改善箇所説明図

改善の内容

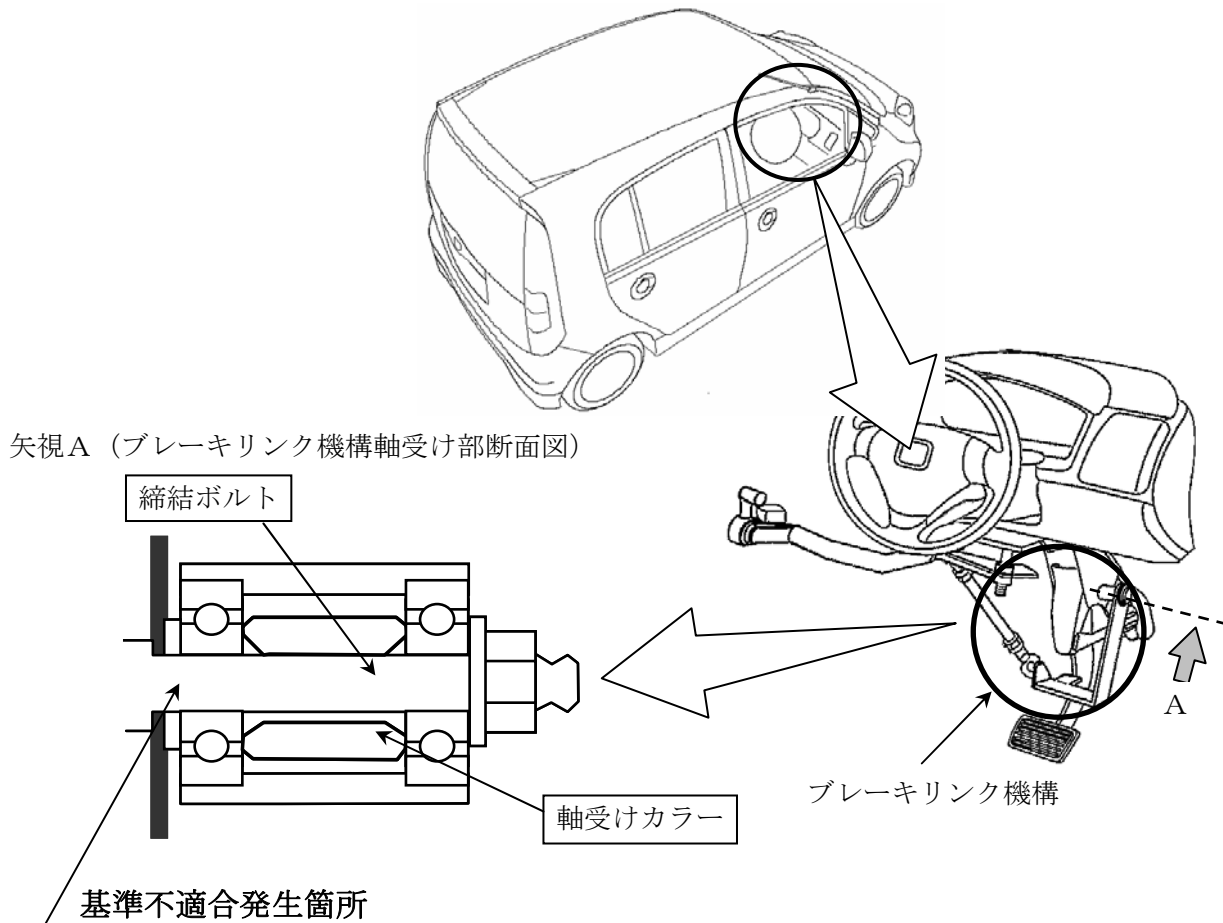
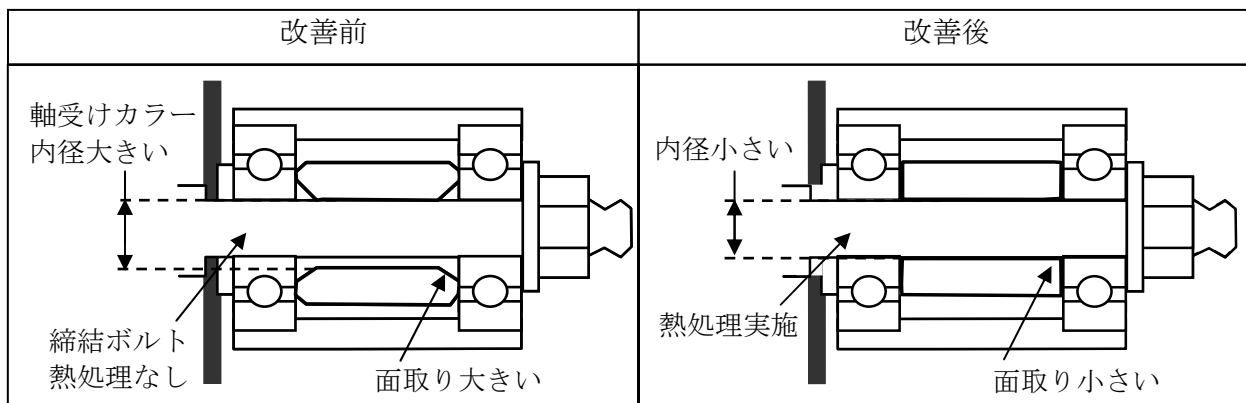
手動運転補助装置（ホンダテックマチック）装着車両において、ブレーキリンク機構の軸受け部の構造が不適切なため、軸受け部に過度な応力がかかるものがある。そのため、そのまま使用を続けると、軸受け部の締結ボルトに亀裂が生じ、最悪の場合、ボルトが折損してブレーキが効かなくなるおそれがある。

全車両、ブレーキリンク機構の締結ボルトと軸受けカラーを対策品と交換する。

注： は交換部品を示す。

識別：リンク機構下面に黄色ペイントを塗布する。
